**KAUNO MIESTO SAVIVALDYBĖS ADMINISTRACIJOS
CENTRINIS VIEŠŲJŲ PIRKIMŲ IR KONCESIJŲ SKYRIUS**

**DĖL FUTBOLŲ – REGBIO MANIEŽO EUROPOS PR. 105A, KAUNO M., STATYBOS IR PASTATŲ
GRIOVIMO DARBŲ PIRKIMO ATVIRO KONKURSO**

Vadovaujantis futbolo – regbio maniežo Europos pr. 105A, Kauno m., statybos ir pastatų griovimo darbų pirkimo atviro konkurso būdu bendrųjų pirkimo sąlygų 5.2 punktu, atsakome į dalyvių pateiktus klausimus (kalba netaisyta):

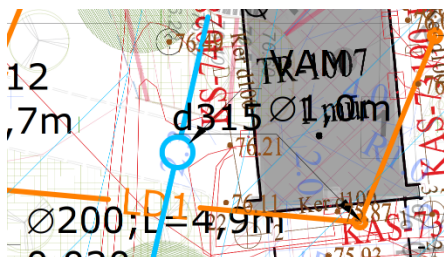
14. Klausimas. Prašome patikslinti drenazo ilgį ir šulinėlių kiekius, nes visiškai nesutampa žiniaraštis su sklypo plane esančiais kiekiais. Ar vertintas drenazas aplink pastatą?

14. Atsakymas. Patiksliname:

- Drenazo šulinėlių kiekis – 35 kompl.

Drenazo vamzdinių ilgiai:

- HDPE SN8 klasės TP (360 perforacija) DN125 lankstūs drenazo vamzdžiai kokoso plaušo apvaskale su fasoninėmis dalimis, jų montavimas ir hidraulinis išbandymas (vamzdinių montavimo gylis daugiau 2,5m iki 3,0m) – 449 m.

- HDPE SN8 klasės TP (360 perforacija) DN125 lankstūs drenazo vamzdžiai kokoso plaušo apvaskale su fasoninėmis dalimis, jų montavimas ir hidraulinis išbandymas (pravažiavimo kelio konstrukciniam drenazui) (vamzdinių montavimo gylis daugiau 2,5m iki 3,0m) – 699 m.

- HDPE SN8 klasės TP (360 perforacija) DN160 lankstūs drenazo vamzdžiai kokoso plaušo apvaskale su fasoninėmis dalimis, jų montavimas ir hidraulinis išbandymas (vamzdinių montavimo gylis daugiau 2,5m iki 3,0m) – 1002,65 m.

Pateikiame patikslintą TP „Lauko vandentiekis nuotekos 22.228564-TP-LVN-B laida“ ir Excel darbų kiekių žiniaraštį „8. Darbų kiekių žiniaraštis. Lauko vandentiekis nuotekos LVN B laida“, kuriame patikslintas drenažo šulinėlių kiekis ir vamzdyno ilgis.

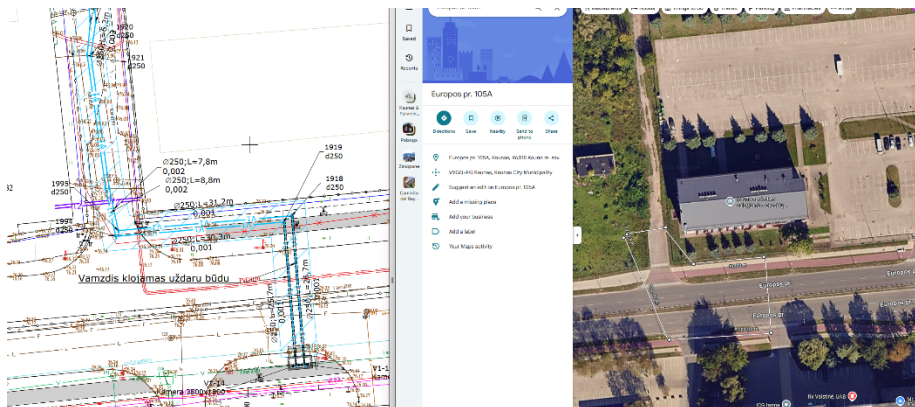
15. Klausimas. Prašome detalizuoti šį vandentiekio šulinį.

15. Atsakymas. Pateikiame patikslintą TP „Lauko vandentiekis nuotekos 22.228564-TP-LVN-B laida“, kuriame detalizuotas vandentiekio šulinys.
